KRAJSKÝ ÚŘAD PLZEŇSKÉHO KRAJE
ODBOR ŽIVOTNÍHO PROSTŘEDÍ
Škroupova 18, 306 13 Plzeň

Naše č. j.: **PK-ŽP/197/26**
Spis. zn.: ZN/1004/ŽP/26
Počet listů: 31
Počet příloh: 1xDVD - mapové podklady, dokumentace
Počet listů příloh: 16x mapy Q_5-Q_{20}-Q_{100}-Q_{500}

VEŘEJNÁ VYHLÁŠKA

OPATŘENÍ OBECNÉ POVAHY O ZMĚNĚ STANOVENÍ ZÁPLAVOVÉHO ÚZEMÍ VÝZNAMNÝCH VODNÍCH TOKŮ NA ÚZEMÍ MĚSTA PLZNĚ

Obr. 5 Srovnání záplavových čar na p.č. 583 v k.ú. Skvrňany
Q20 2019 (zelená linie) - Q20 2026 (zelená plocha)
Q100 2019 (červená linie) - Q100 2026 (růžová plocha)

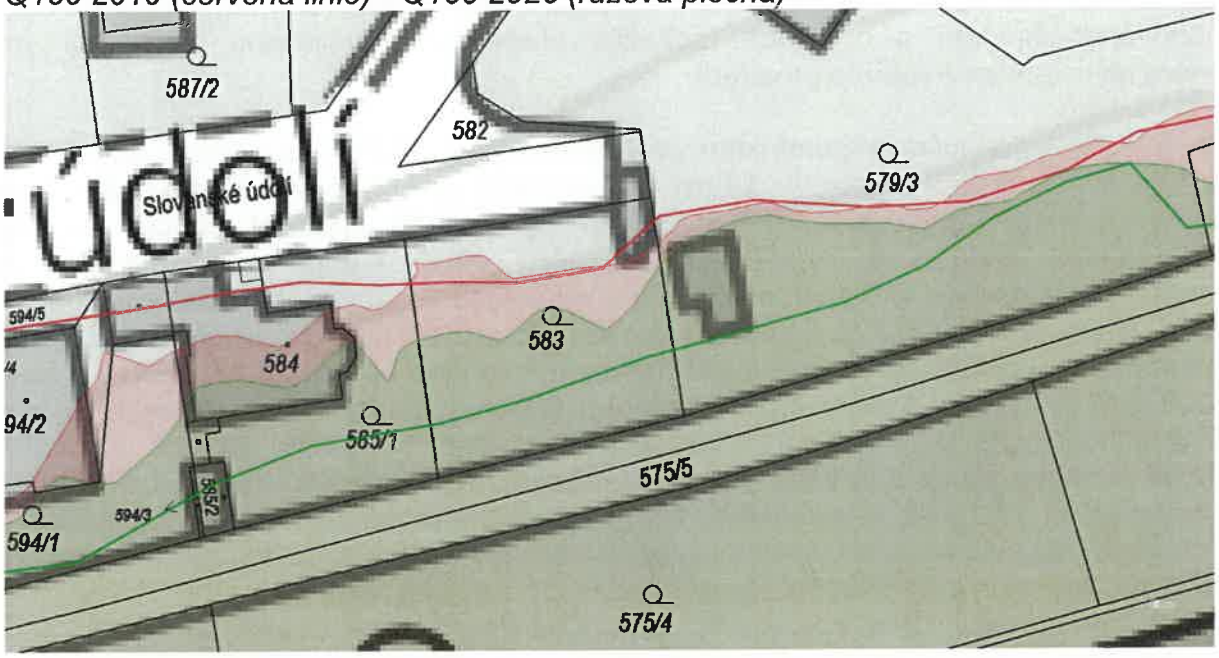
4) připomínky Karolíny Lucie Kofroňové se vztahují k nově vymezované aktivní zóně záplavového území na pozemku p.č. 583 v k.ú. Skvrňany. Karolína Lucie Kofroňová uvádí:

> *Vymezením aktivní zóny záplavového území by se pozemek stal téměř nepoužitelným a ztratil by na hodnotě. V dobré víře spoléhala na zachování stavu záplavového území z roku 2019 a zlepšení situace po protipovodňové úpravě Vejprnického potoka a plánovala na svém pozemku stavět dům. Shodně se Slivoňovými a Společností pro Slovanské údolí se podivuje nad rozdíly mezi studiemi záplavových území z roku 2018 a 2025 a rozšířením rozlivu na svém pozemku, přestože novější studie počítá s menším návrhovým průtokem. Domnívá se, že model počítá s přílišnou opatrností, a výsledná hranice záplavového území je stanovena se značnou rezervou. Překvapuje ji, že nový model nebyl ověřen na skutečné povodni, ale nastavení se jen převzalo z dřívějších výpočtů. Shodně s předchozími připomínkujícími namítá nečitelnost a nedostatečnost zveřejněných podkladů (formáty souborů map povodňového nebezpečí a povodňového ohrožení) a rozdíly ve výstupech Povodňového modelu Plzně a současně zveřejněného návrhu záplavového území na horním úseku Vejprnického potoka.*

KÚPK nesouhlasí s tím, že by se v prostoru pozemku p. č. 575/4 nacházelo izolované nebo hydraulicky nevysvětlitelné rozšíření záplavového území. Výsledný rozsah rozlivu v této části území navazuje na souvislé levobřežní inundační území Vejprnického potoka a je součástí rozlivu, který se pro Q5 v aktuálním výpočtu projevuje již v úseku přibližně mezi ř. km 1,520 a 1,330.
Ve srovnání s dokumentací z roku 2018 došlo při návrhovém průtoku Q5 k navýšení zatěžovacího průtoku z 9,1 m^3/s na 11,3 m^3/s, tedy přibližně o 24 %. Rozšíření rozlivu Q5 v levobřežní inundaci je proto primárně důsledkem změny hydrologických vstupů a odpovídající změny hydraulických poměrů v území. Nejedná se o lokální efekt vyvolaný jednotlivým plotem, zdí nebo konkrétní drsnostní plochou.
Zpracovatel dokumentace po prověření připomínkované lokality současně neidentifikoval skutečnosti, které by nasvědčovaly tomu, že by rozsah rozlivu v dané lokalitě byl způsoben chybou digitálního modelu terénu nebo nesprávnou reprezentací liniových překážek. Použité drsnostní charakteristiky v lokalitě Slovanského údolí nebyly oproti modelu z roku 2018 změněny způsobem, který by mohl sám o sobě vysvětlit rozdíly v rozsahu rozlivů.
